## Resolución Directoral Regional

N° 064 -2023-GRSM/DREM

**INFORME N° 039-2023-GRSM-DREM/DAAME-JRRV**

Asunto : Evaluación del Resumen Ejecutivo de la Declaración de Impacto Ambiental del Proyecto “*Instalación de una estación de servicios denominada “Estación de Servicio Jerusalén S.R.L.” para la venta de combustibles líquidos (Gasolina Regular, Gasolina Premium y Diésel B5 S50) y todos los servicios propios de una estación de servicios según la normativa vigente*”, presentado por la Estación de Servicios Jerusalén S.R.L.

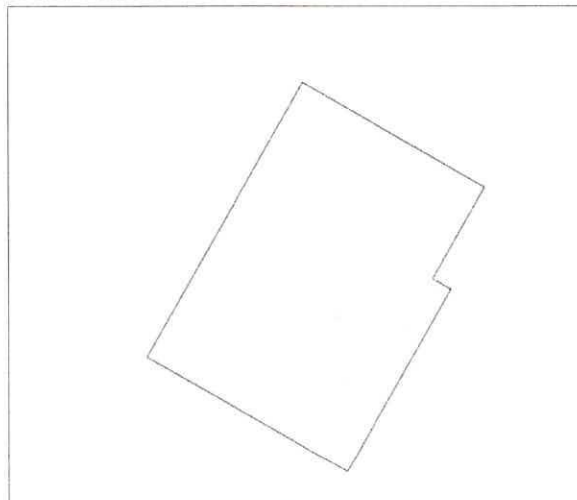
- Plano de ubicación (US-01), se presenta unas coordenadas de ubicación, las mismas que difieren de lo indicado en la tabla 1 del Resumen Ejecutivo. Además, se presenta el siguiente gráfico del establecimiento.

Sin embargo, colocando las coordenadas indicadas en la tabla 1 del Resumen Ejecutivo, la gráfica del establecimiento es diferente.

Por lo tanto, se deberá precisar las coordenadas y la ubicación correcta del establecimiento, además, se debe presentar a una escala adecuada y con las firmas del Titular y los profesionales que elaboraron el proyecto.

**Respuesta:** De la revisión del Plano de Ubicación (US-01) (levantamiento de observaciones del Resumen Ejecutivo de la DIA), se verificó que el Titular preciso las coordenadas de ubicación del establecimiento.
